#### **4. F-1断層開削調査箇所付近に分布する堆積物の地層区分 及びF-1断層の活動性評価**

**【R2.4.16審査会合における指摘事項No.10】**

○既往の岩内層をHm3段丘堆積物に地層区分した場合(ケース2)についても、F-1断層の活動性評価に加えること。

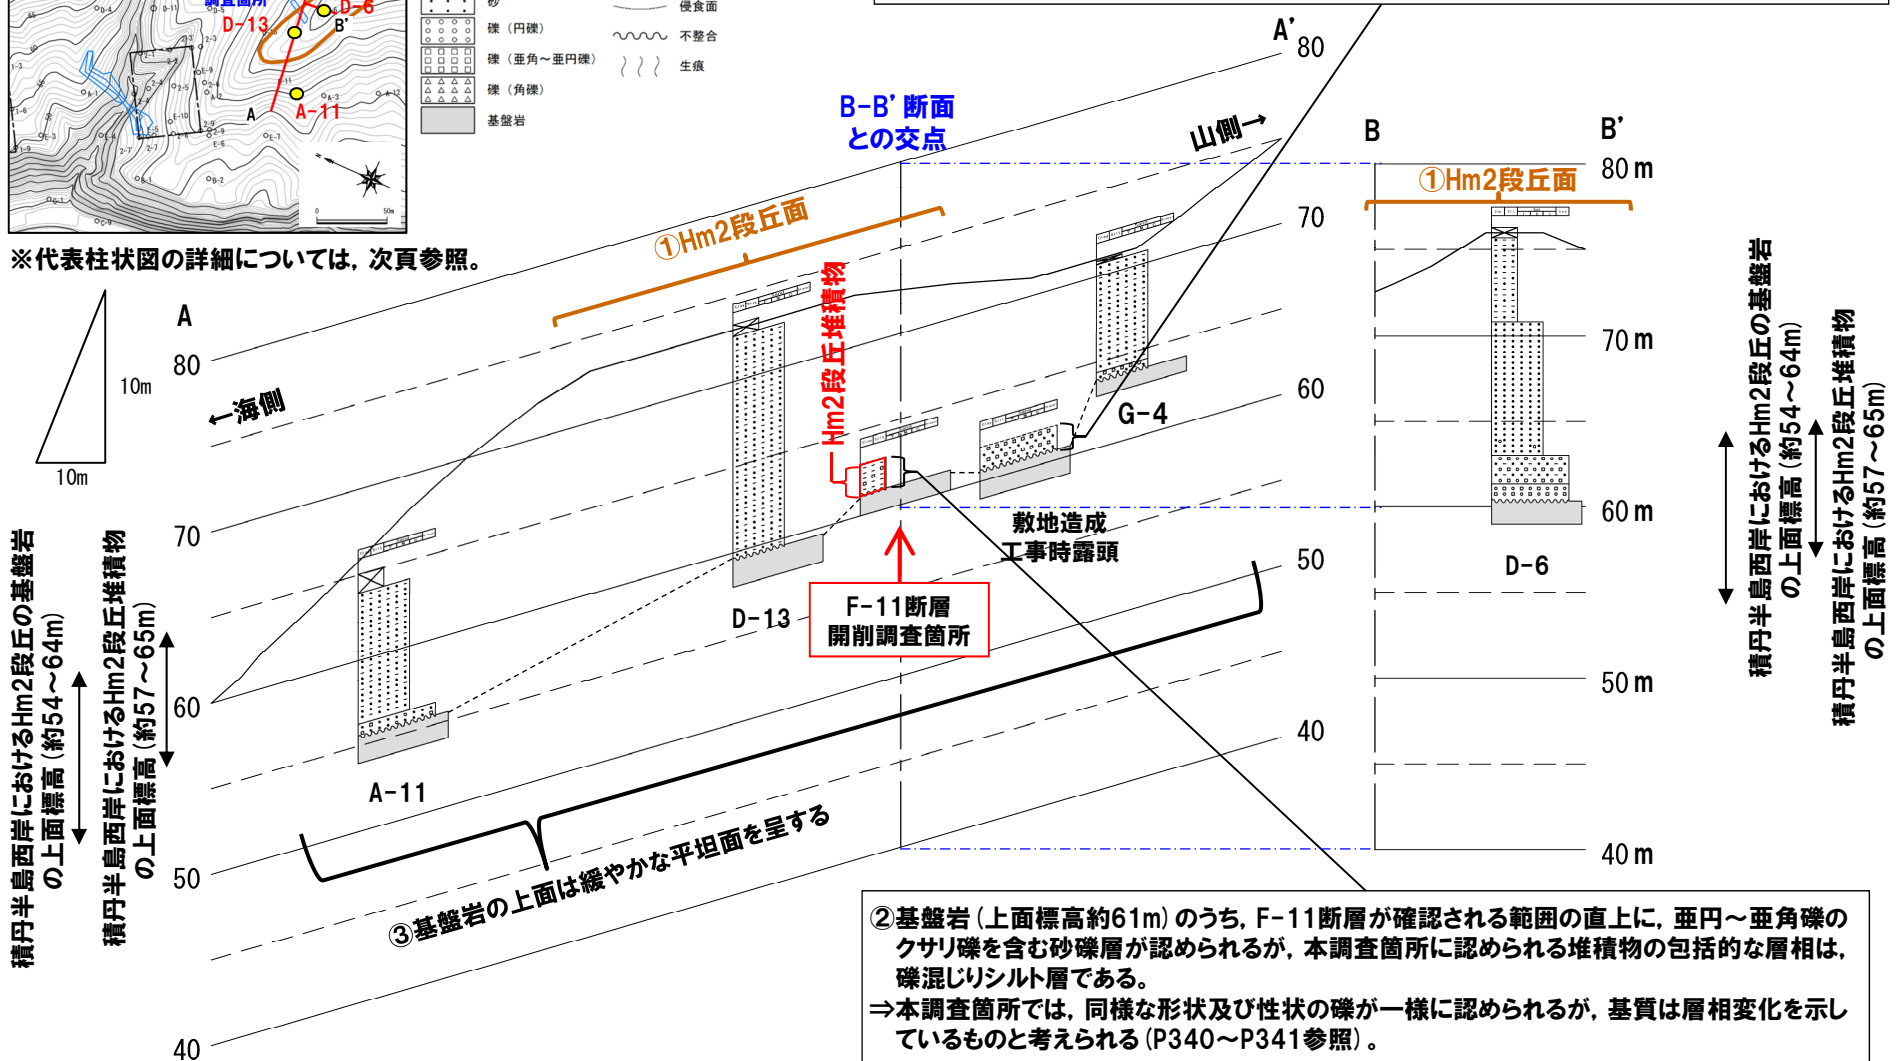
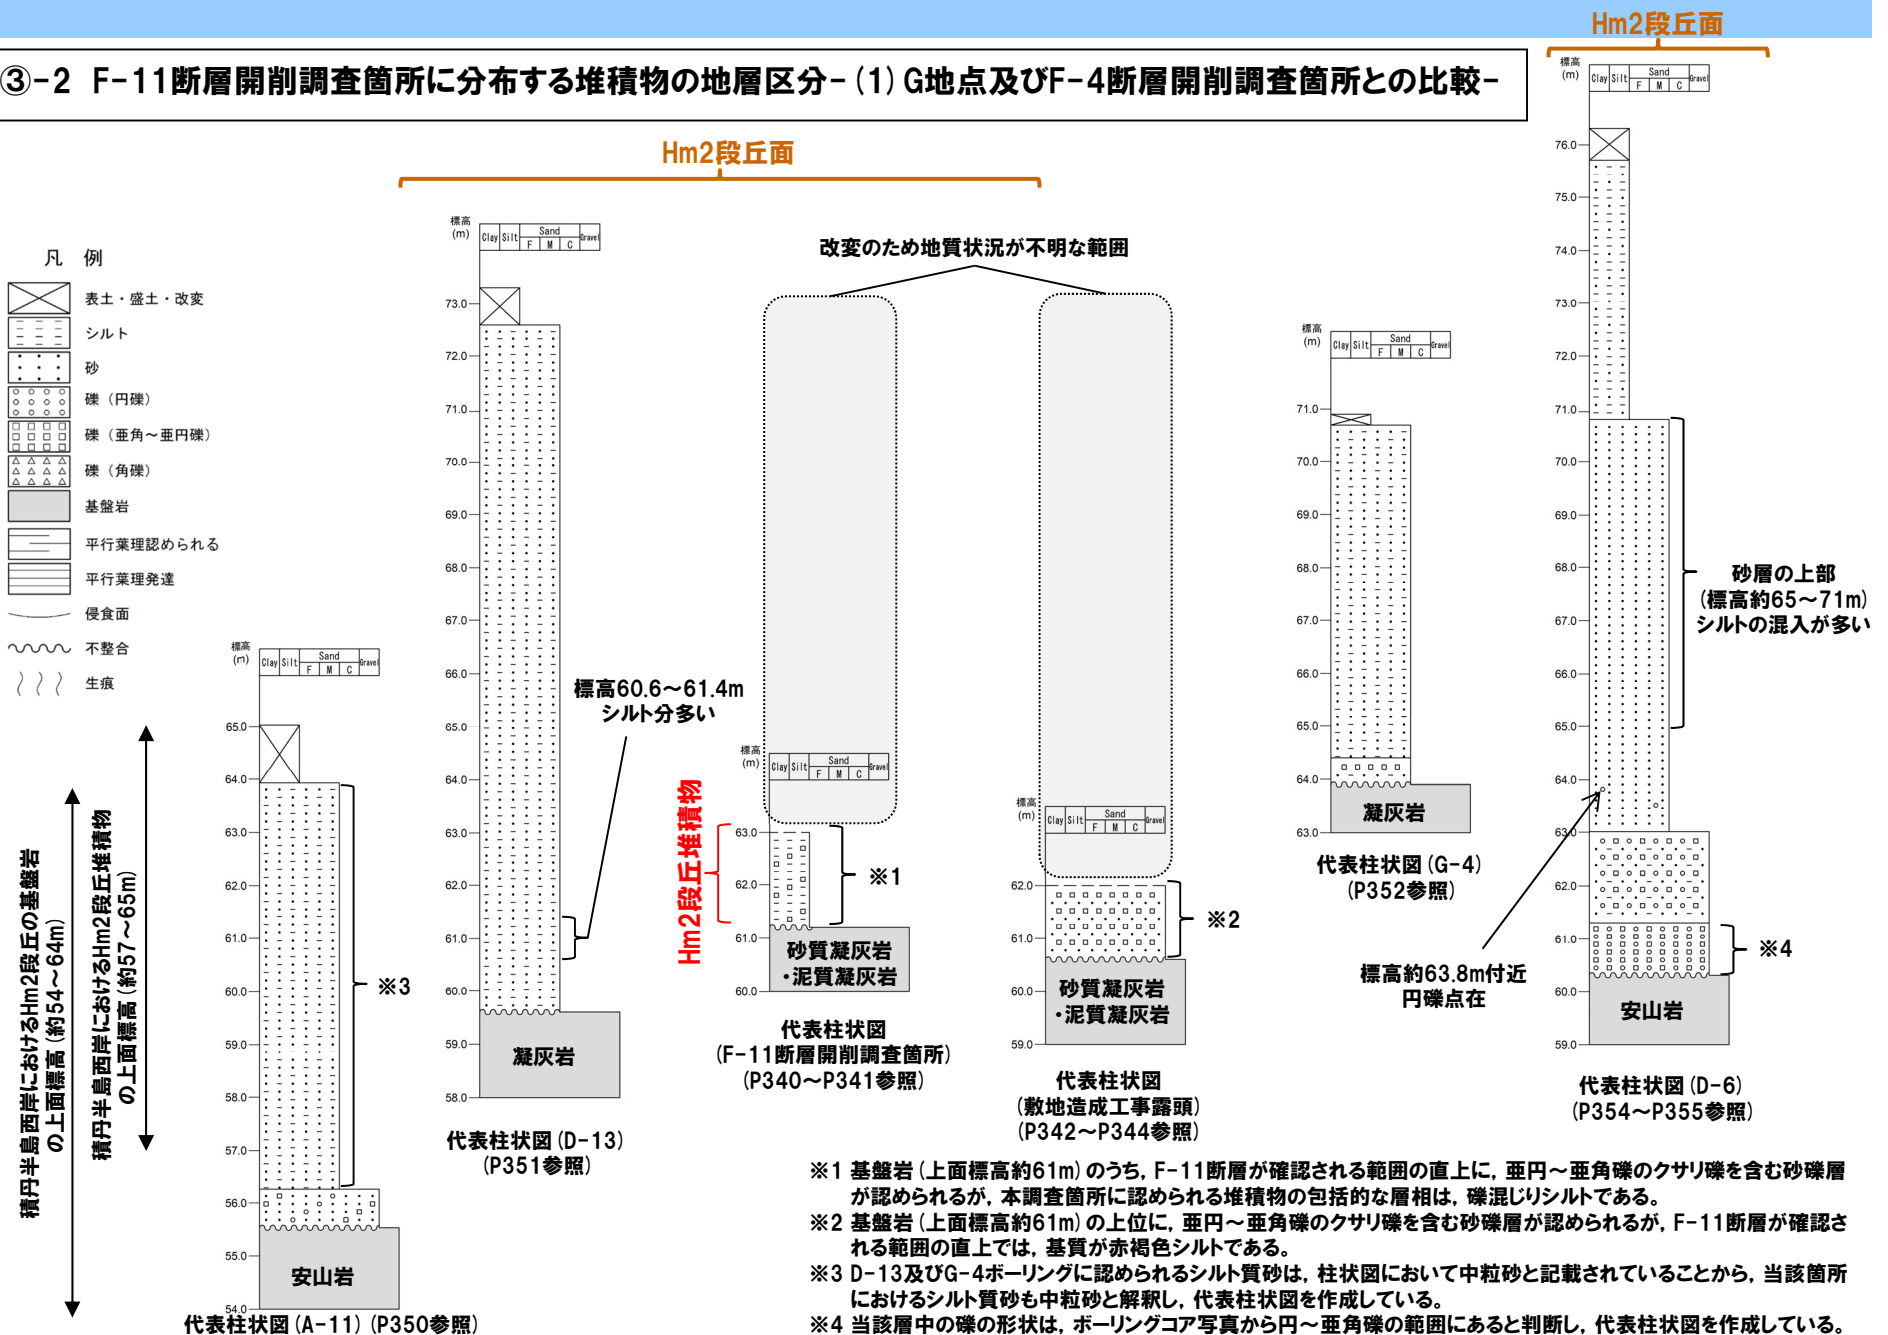
○F-11断層開削調査箇所に分布するHm2段丘堆積物については、周辺の調査結果に基づき基質が層相変化しているとのことだが、各地点の調査結果を断面図上で対比する等、調査位置及び調査結果の関係を分かりやすく整理すること。

- F-11断層開削調査箇所付近に位置する各調査箇所について、それぞれのスケッチ及び柱状図から代表柱状図を作成し、これらを断面図(汀線直交方向及び汀線方向)上に整理する(P338～P339及びP347参照)。
- なお、本章の構成は以下とし、R2.4.16審査会合資料に基づくものであるが、上記指摘事項は地層区分に関するものであることから、回答内容については、6.1章に記載している。
- ・6.1章 F-4断層及びF-11断層開削調査箇所に分布する堆積物の地層区分
  - ・6.2章 上載地層によるF-4断層及びF-11断層の活動性評価

- F-11断層開削調査箇所は、当該箇所付近に位置するG地点及びF-4断層開削調査箇所との比較を行う。
- また、3号炉敷地造成工事時には、F-11断層開削調査箇所付近において、追加の露頭(以降、敷地造成工事時露頭と呼称)観察も実施していることから、当該観察結果も考慮する。
- なお、検討に当たっては、F-11断層開削調査箇所付近に位置する以下の調査箇所について、それぞれのスケッチ及び柱状図から代表柱状図を作成し、これらを汀線直交方向断面(A-A'断面)及び汀線方向断面(B-B'断面)上に整理したものをを用いる。
  - ・F-11断層開削調査箇所(P340～P341参照)
  - ・敷地造成工事時露頭(P342～P344参照)
  - ・A-11ボーリング(P350参照)、D-13ボーリング(P351参照)、G-4ボーリング(P352参照)及びD-6ボーリング(P354～P355参照)
